3.1.2.3. Dispositions relatives à la piscine d'entreposage du combustible

Les dispositions suivantes sont proposées sur le thème « piscine combustible ».

Figure 9. Disposition « Doublement du dispositif d'isolement automatique de la ligne d'aspiration de la piscine BK » : emplacement de la vanne

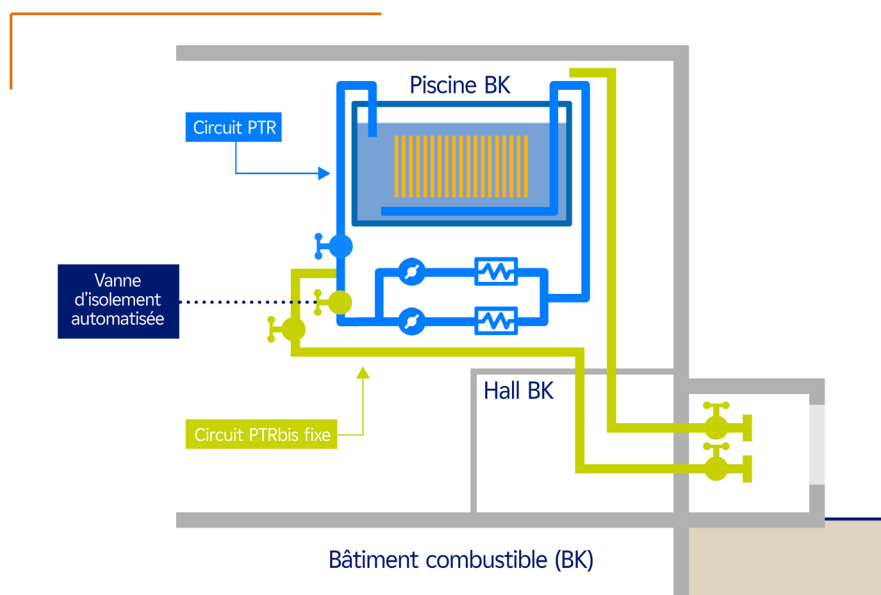
Intitulé	Doublement du dispositif d'isolement automatique de la ligne d'aspiration de la piscine BK
Thème	Sûreté / Piscine combustible
Typologie	Dispositions matérielles + mise à jour du rapport de sûreté
Applicabilité	Générique Palier

Objectif : renforcer les dispositions de prévention du risque de dénoyage des assemblages combustibles présents en piscine d'entreposage en tenant compte des événements initiateurs retenus pour la conception de l'EPR Flamanville 3.

Eclairage technique : EDF a évalué l'impact sur le comportement des réacteurs 900 MWe des événements initiateurs retenus pour la conception de l'EPR Flamanville 3, et non pris en compte à la conception du parc en exploitation. A ce titre, des scénarios complémentaires de perte de refroidissement partielle ou totale de l'eau de la piscine d'entreposage du combustible (piscine BK), ainsi que des scénarios de ruptures de tuyauteries sur un tronçon connecté à la piscine d'entreposage du combustible, sont étudiés.

La disposition proposée par EDF, en conclusion de ces études, est le doublement du dispositif d'isolement automatique de la ligne d'aspiration du circuit de refroidissement de l'eau de la piscine d'entreposage du combustible. Cette redondance est obtenue par la fermeture automatique de la deuxième vanne d'isolement existante lorsque le niveau d'eau dans la piscine d'entreposage passe en dessous du seuil fixé. *Cette disposition est illustrée en Figure 9.*

Figure 10. Installation d'un écran thermique entre les pompes du système de refroidissement de la piscine d'entreposage du combustible

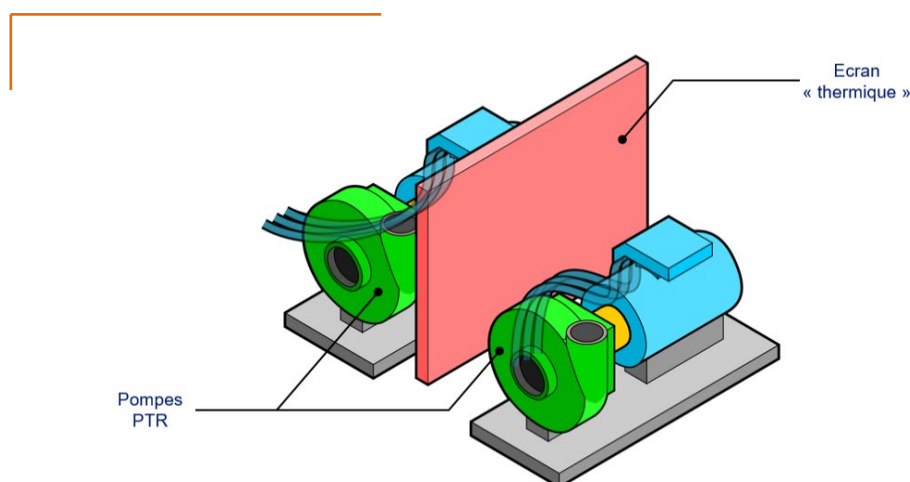
Intitulé	Ecran de protection contre l'incendie entre les 2 pompes de refroidissement de la piscine BK
Thème	Sûreté / Piscine combustible
Typologie	Disposition matérielle
Applicabilité	Générique Palier

Objectif : renforcer la robustesse du système d'évacuation de la puissance résiduelle du combustible présent dans la piscine d'entreposage vis-à-vis du risque d'incendie.

Eclairage technique : EDF retient le besoin de modifier l'installation vis-à-vis du risque de perte complète de la fonction de refroidissement de la piscine d'entreposage du combustible, en cas d'incendie sur l'une des deux pompes du système de traitement et refroidissement d'eau des piscines (PTR). En effet, les deux pompes PTR sont situées à proximité l'une de l'autre dans le même local, ce qui engendre un risque de perte de la fonction de refroidissement de la piscine d'entreposage du combustible en cas de propagation d'un incendie d'une pompe vers l'autre. *Une illustration de cette disposition est présentée en Figure 10.*

Une protection contre l'incendie est néanmoins retenue entre les deux pompes PTR afin de renforcer cette première ligne de défense.

La disposition proposée consiste en la pose d'un écran de protection contre l'incendie, entre les deux pompes. L'intégrité de l'écran en cas de séisme est garantie.

illustration 1. principe du transfert d'un assemblage de combustible du cœur du réacteur vers la piscine d'entreposage)

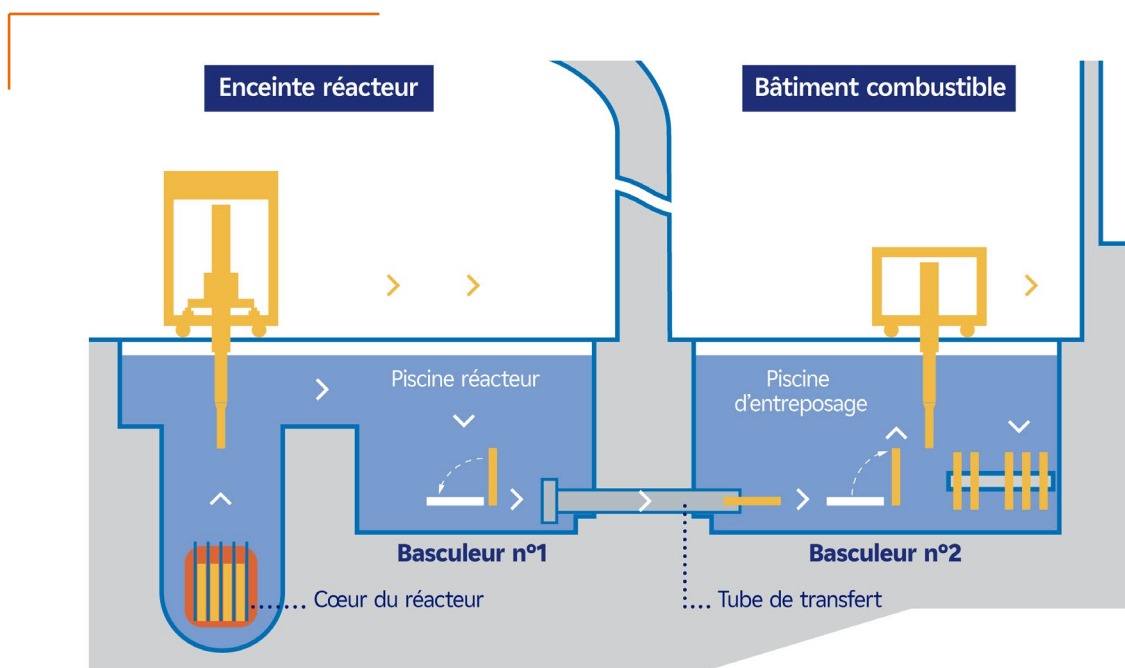
Intitulé	Etudes complémentaires pour la sûreté des piscines du bâtiment réacteur (BR) et du bâtiment combustible (BK)
Thème	Sûreté / Piscine combustible
Typologie	Disposition d'exploitation (conduite en cas d'accident) + mise à jour du Rapport de Sûreté Dispositions à l'étude faisant suite à la prescription [PISC-B-II] émise par l'ASNR au vu des conclusions de la phase générique du RP4 900
Applicabilité	Générique Palier

Objectif : confirmer la robustesse de l'installation aux scénarios accidentels pouvant survenir quand la piscine du bâtiment réacteur et la piscine d'entreposage du combustible sont en communication.

Eclairage technique : les scénarios de vidanges accidentelles de la piscine d'entreposage du combustible initiées côté piscine du bâtiment réacteur (BR), dans les états d'arrêt pour rechargement (APR) et Réacteur Complètement Déchargé (RCD) lorsque la vanne du tube de transfert est ouverte, ont été étudiés. Les études sont versées au Rapport de Sûreté.

Les piscines et le tube de transfert sont représentés en 0.

La disposition d'exploitation proposée consiste à faire évoluer la conduite en cas de vidange accidentelle pour refermer la vanne du tube de transfert dans ces situations depuis la salle de commande. En complément, la prescription [PISC-B-II] émise par l'ASNR demande à EDF d'étudier les situations de perte de refroidissement ou de vidange de la piscine du bâtiment réacteur lorsque les deux piscines sont en communication *via* le tube de transfert, y compris lorsqu'un assemblage de combustible se trouve dans le tube de transfert. Ces études ont permis de conclure que les parades actuellement disponibles sur l'installation sont suffisantes pour respecter l'état sûr.
